710 - INSP  
 ISO/IEC 17020  
 Origineel verslag

## Verkoop [Afd 8.4.2]

Verslagnummer: 31/17062024/35462/1/1

De Pacht 32, 9506, Geraardsbergen (België)

### Elektrisch bord

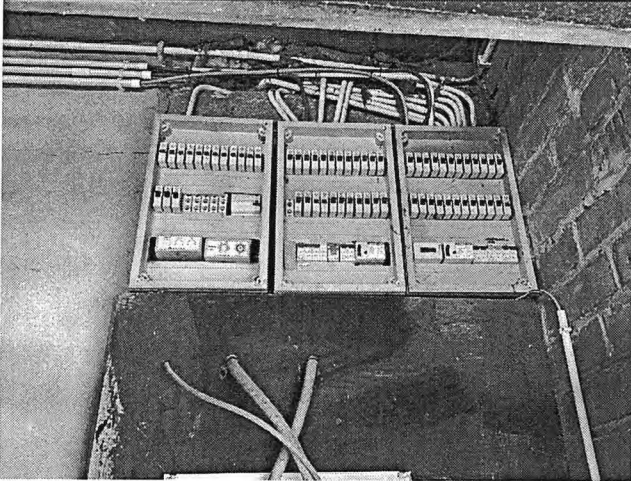
- De aarding van de stopcontacten zijn niet aangesloten op de aardingsgeleider. oAfd 5.3.5.2.b
- Het verdeelbord is niet toegankelijk. – oAfd 5.3.5.1
- Het verdeelbord is onvoldoende gemarkeerd. Individuele markering, voedingsspanning en/of gevarendriehoek ontbreken. - oAfd 3.1.3.3; Afd 9.4.1

- Er is geen deur aan het bord. oAfd 4.2.2.3; oAfd 4.2.2.1.b; oAfd 5.3.5.1
- het eendraadsschema en situatieplan zijn niet aanwezig. – oAfd 3.1.2.1
- De beschermingsgraad van de ruimte moet ten minste IPXX-D zijn voor ruimtes publiek toegankelijk en IPXX-B voor gewone ruimtes. – oAfd 4.2.2.3

- Er ontbreken afdekplaatjes in het elektrisch bord. – Afd 5.2.6; oAfd 4.2.2.3
- Een differentieelstroombeschermingsinrichting van hoge of zeer hoge gevoeligheid beschermt niet zoals het zou moeten de circuits waar water aanwezig is. (factor van externe invloeden AD2 of meer)- – oAfd 4.2.4.3.b; oAfd 5.3.5.3

### Eendraadsschema en situatieplan

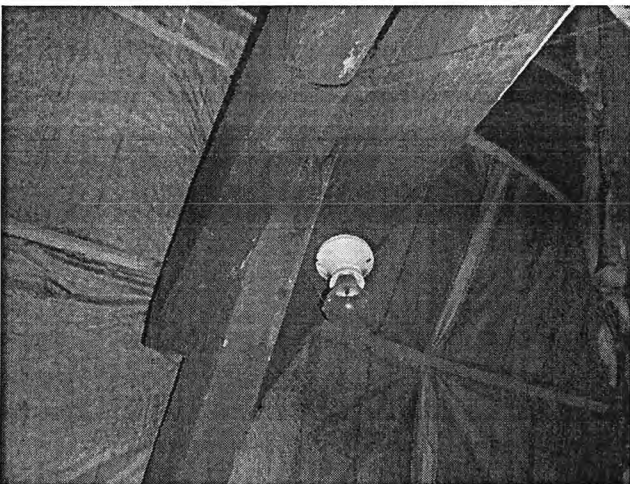
- De schema's zijn niet aanwezig of niet correct. Wij kunnen niet uitsluiten dat er geen nieuwe inbreuken zullen zijn bij het voorleggen van de (nieuwe) schema's.
